159-я сессия

**Соглашение 1958 года – рассмотрение проектов поправок
к существующим правилам, представленных GRB**

Предложение по дополнению 9 к поправкам серии 02 к Правилам № 51 (шум, производимый транспортными средствами категорий M и N)

"Рис. 2

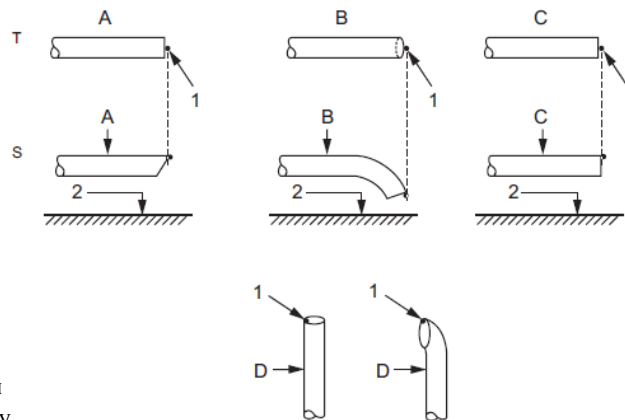
Воспроизведенный ниже текст был принят Рабочей группой по вопросам шума (GRB) на ее пятьдесят шестой сессии с целью пересмотра рисунка, показывающего положение для измерения на движущихся транспортных средствах. В его основу положен неофициальный документ GRB-56-03, воспроизведенный в приложении II к докладу (ECE/TRANS/WP.29/GRB/54, пункт 8). Этот текст представлен на рассмотрение Всемирному форуму для согласования правил в области транспортных средств (WP.29) и Административному комитету AC.1.

Приложение 3, добавление, рис. 2 изменить следующим образом:
